**Skaidrojumi par SIA „SALTAVOTS” iepirkuma „Būvdarbi Siguldas  
ūdenssaimniecības pakalpojumu attīstībai (2. posms)” nolikumu, id. Nr. SA 2020 02/KF,  
nolikumu**

**Atbildes uz jautājumiem Nr.2**

2020. gada 6. martā

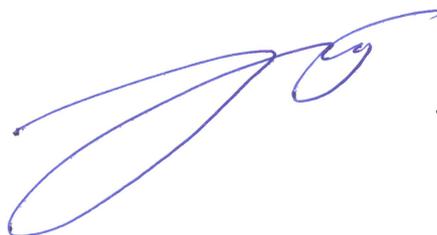
2. jautājums: „Finanšu piedāvājuma veidnē ūdensapgādes daļas lokālā tāmē Nr.1-4 “Ūdensvads R. Kaudzītes ielā” pirmās 4 pozīcijas ir šķietami kļūdainas, jo ir paredzēta asfalta seguma izgriešana un noņemšana divās pozīcijās pa 28 m<sup>2</sup>, bet nav atjaunošanas, kā arī paredzēta asfalta virskārtas atjaunošana divās pozīcijās pa 5m<sup>2</sup>, taču nav paredzēta virskārtas demontāža. Lūdzam sniegt skaidrojumu un nepieciešamības gadījumā veikt labojumus apjomu tabulās.”

Atbilde uz 2. jautājumu: Nolikuma Finanšu piedāvājuma veidnes (10. pielikums) ūdensapgādes daļas lokālajā tāmē Nr. 1 – 4 „Ūdensvads R. Kaudzītes ielā” un Nolikuma Būvprojekta IV sējuma (2. pielikums) lokālajā tāmē Nr.1-4 „Ūdensvads R. Kaudzītes ielā”

pozīciju Nr. 2., 3., 4. būvdarbu nosaukumos ir konstatētas pārrakstīšanās kļūdas. Lai labotu pārrakstīšanās kļūdas iepirkuma komisija 05.03.2020. ir veikusi Nolikuma grozījumus Nr.2, kur Nolikuma Finanšu piedāvājuma veidnes (10. pielikums) ūdensapgādes lokālajā tāmē Nr. 1-4 „Ūdensvads R. Kaudzītes ielā” un Nolikuma Būvprojekta IV sējuma (2.pielikums) lokālajā tāmē Nr.1-4 „Ūdensvads R. Kaudzītes ielā”:

1.) pozīcijas Nr.2 būvdarbu nosaukumu ir izteikusi sekojošā redakcijā: Asfalta seguma atjaunošana tranšejas platumā saskaņā ar UKT-34, Tips 2;

2.) pozīcijas Nr.3 būvdarbu nosaukumu izteikusi sekojošā redakcijā: Esošā asfalta seguma virskārtas izgriešana un noņemšana savienojuma vietās un aizvešana uz utilizāciju;

3.) pozīcijas Nr.4 būvdarbu nosaukumu izteikusi sekojošā redakcijā: Asfalta seguma virskārtas atjaunošana h-4 cm salaiduma vietās, t.sk. savienojuma vietu apstrāde ar bitumena mastiku saskaņā ar lapu UKT-34, Tips 2.
